聯聚瑞和大廈高層集合住宅新建工程

環境影響說明書

申請備查內容

中華民國 107 年 8 月 2 日

圖 5 基地內車行動線示意圖一

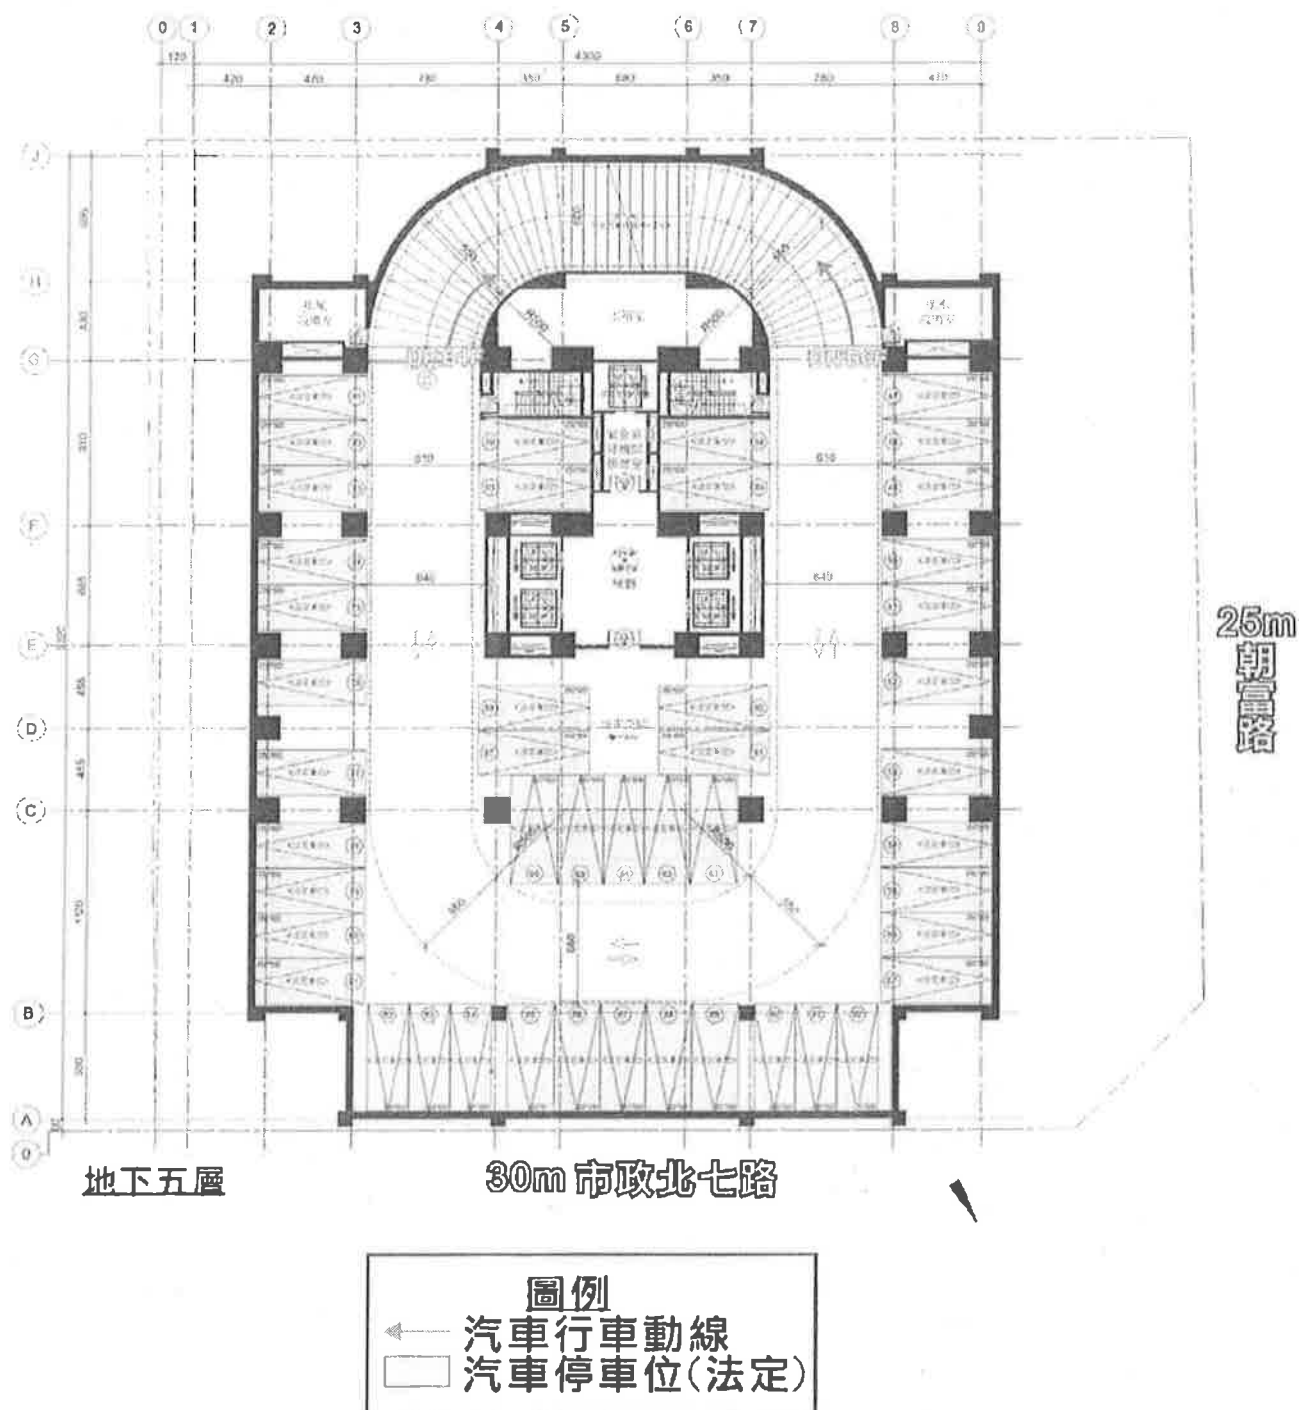
1. 地下五層之 1 輛法定汽車停車位，調整為法定無障礙汽車停車位。

圖 6 基地內車行動線示意圖一

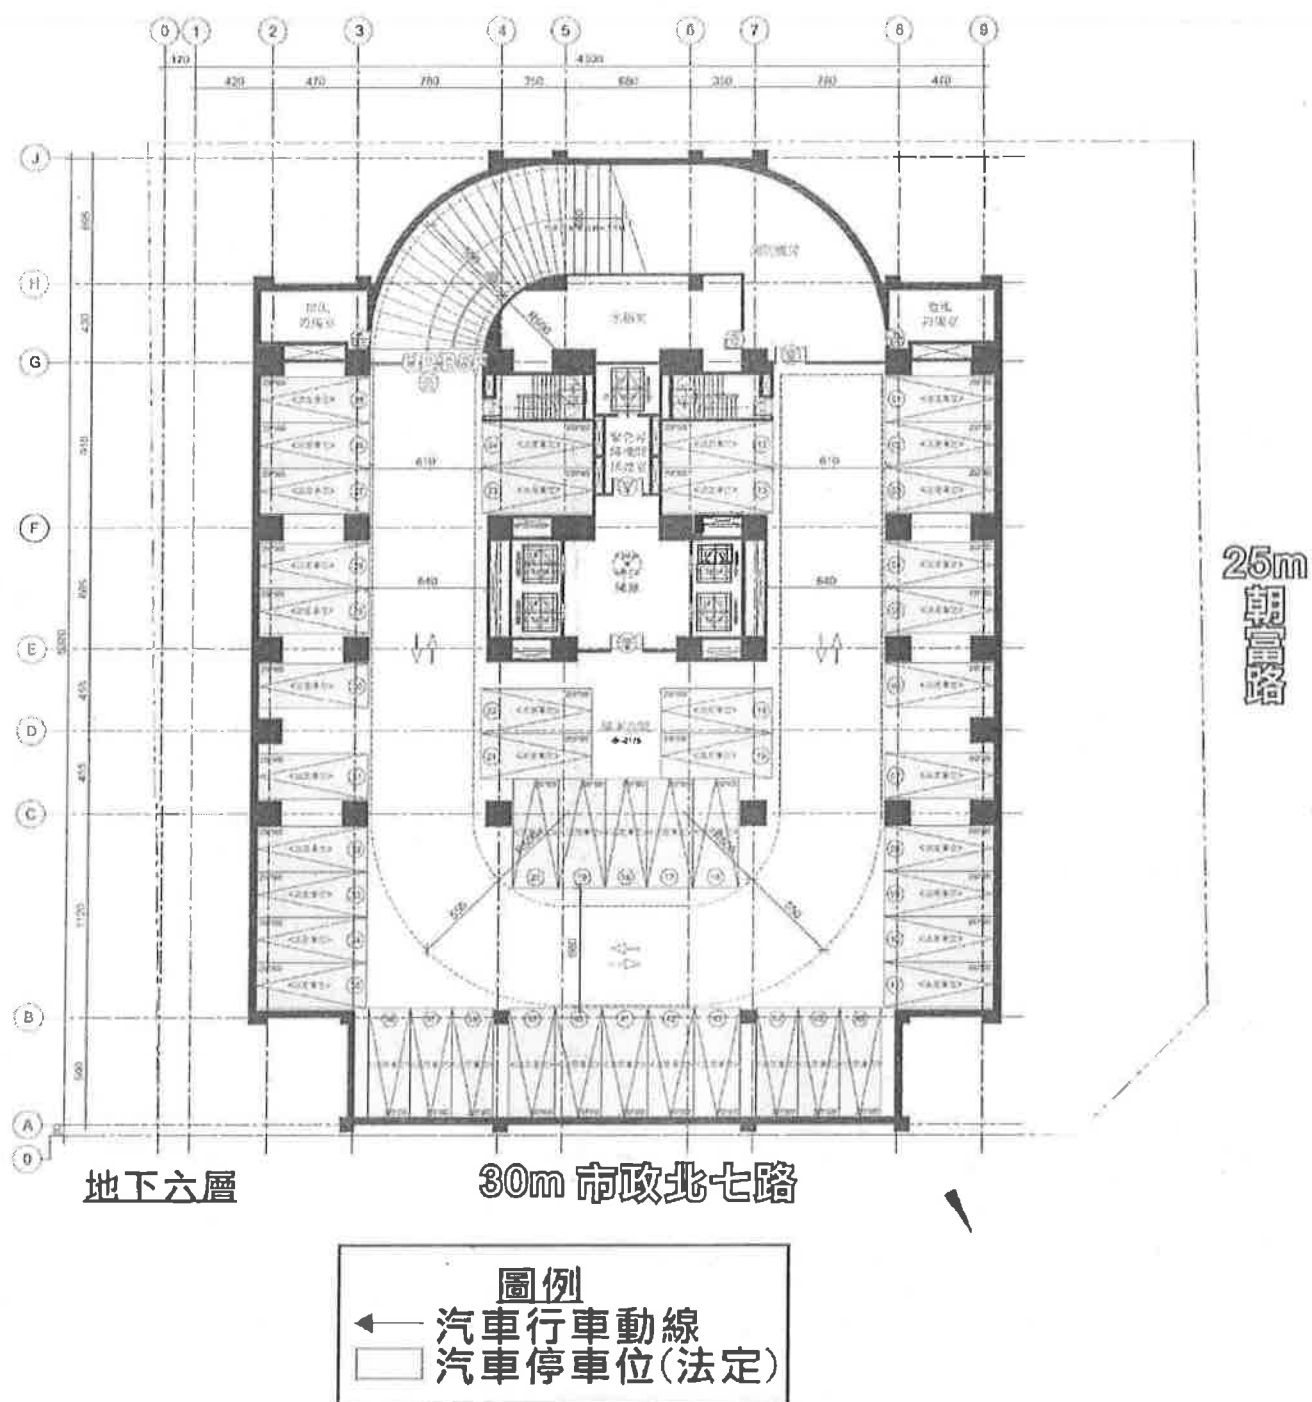
1. 地下六層之 1 輛法定汽車停車位，調整為法定無障礙汽車停車位。

圖 7 基地平面配置示意

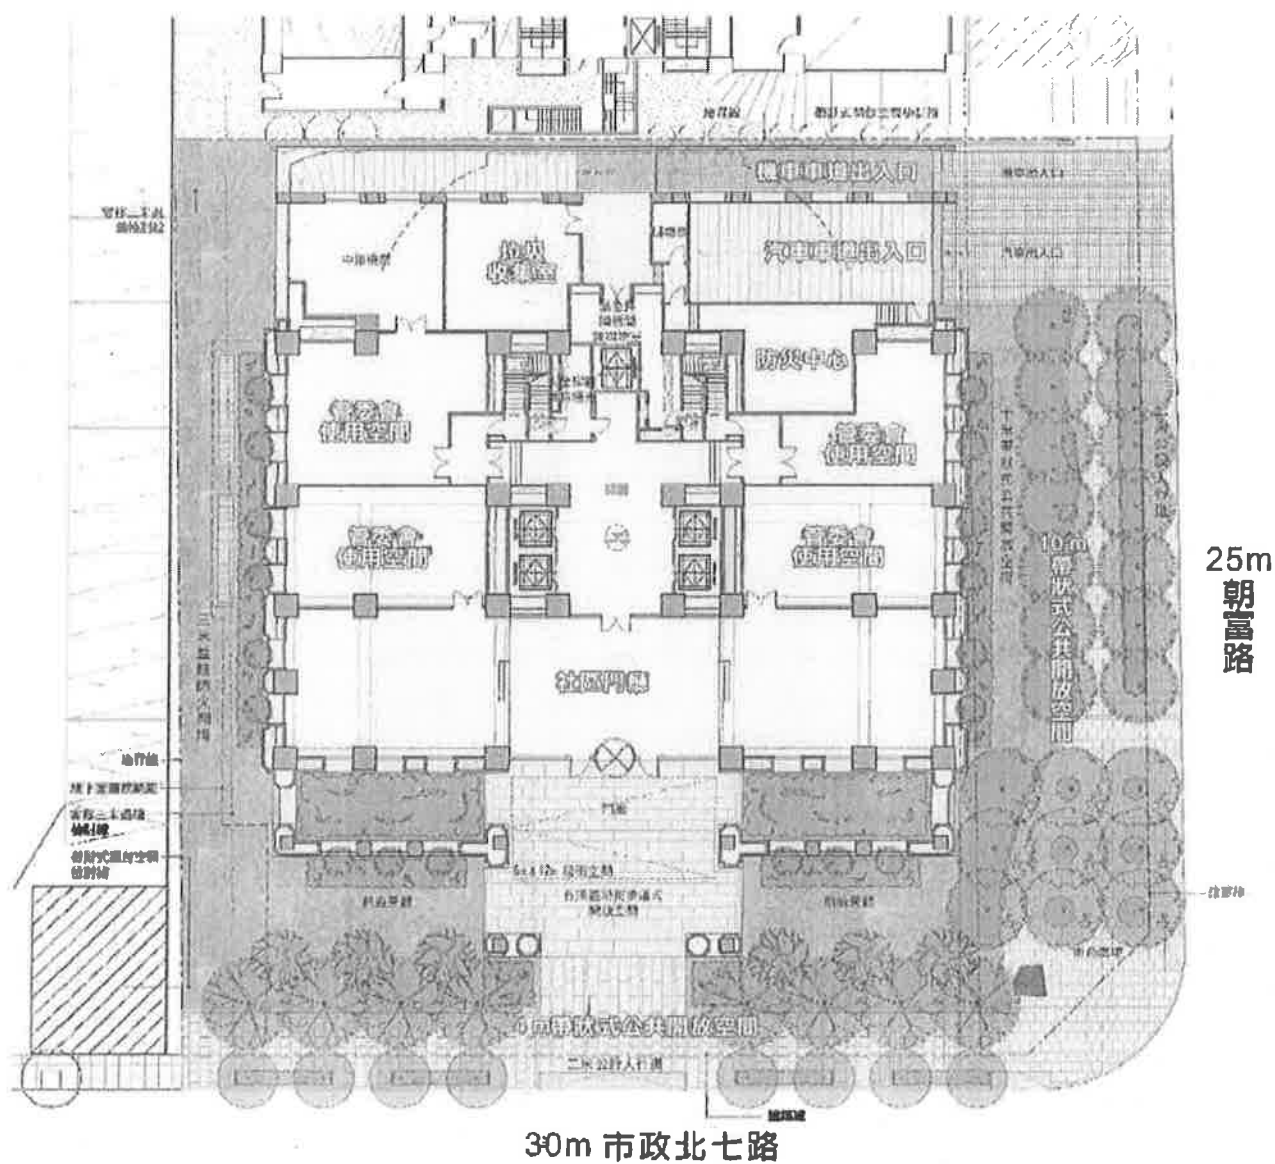
- 1.地上一層室內隔間調整。
- 2.地上一層公共藝術品變更。

圖 8 景觀植栽配置示意圖（變更前後對照）

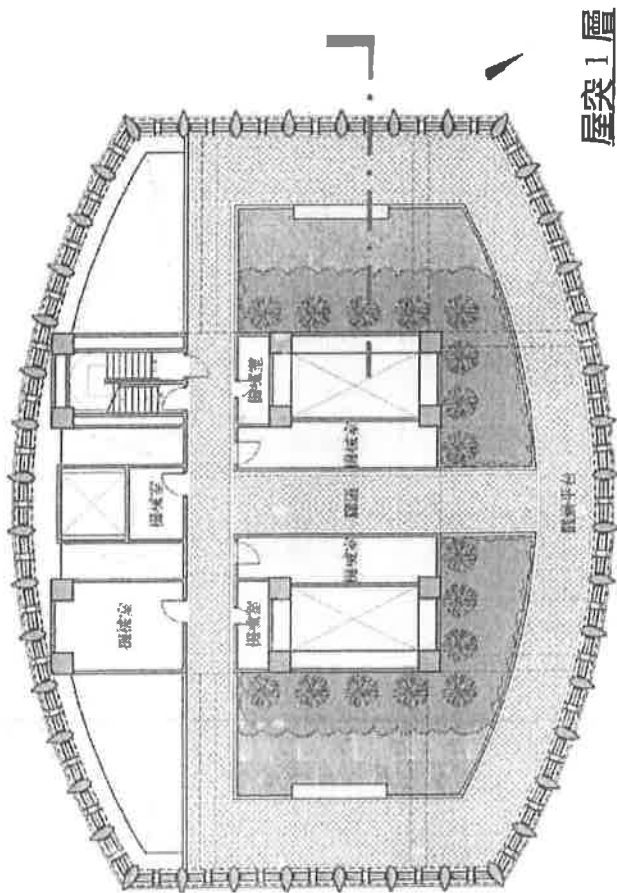
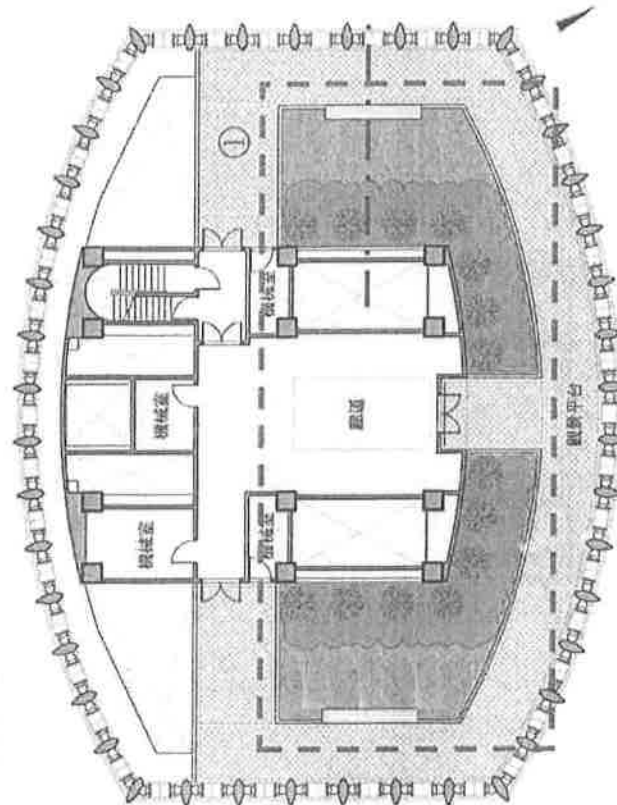
1.屋突一層原環境影響說明書（定稿本）綠化面積為 127.08 m²，本次變更後調整為 129.66 m²，增加 2.58 m²，檢討說明詳附件一。

圖 8 景觀植栽配置示意圖（變更前後對照）（續）

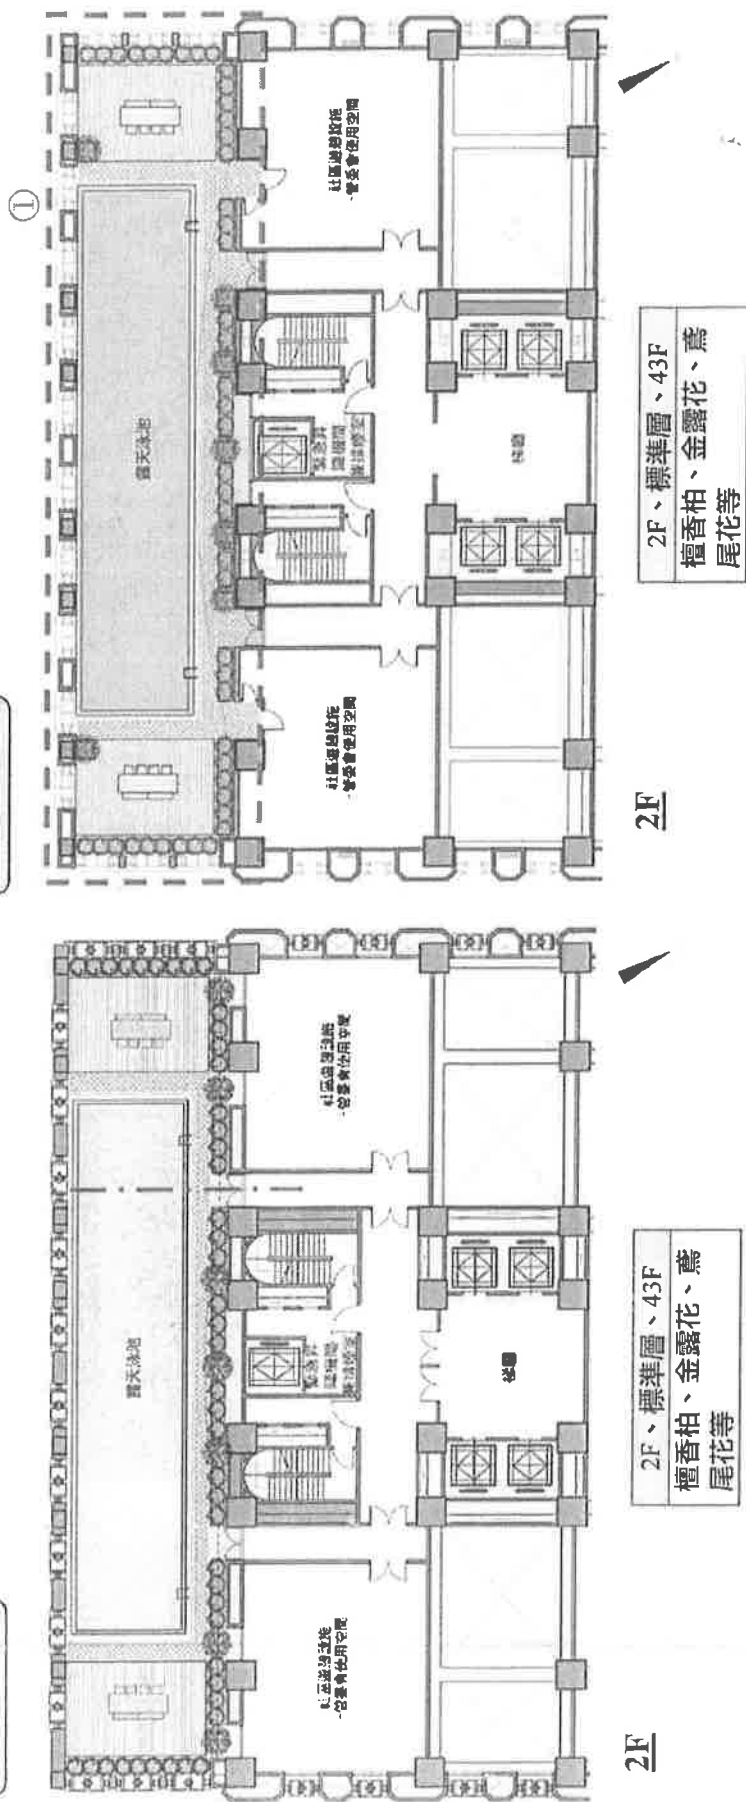
1.地上二層變更後植栽種類及數量無變更，僅植栽種植位置微調。
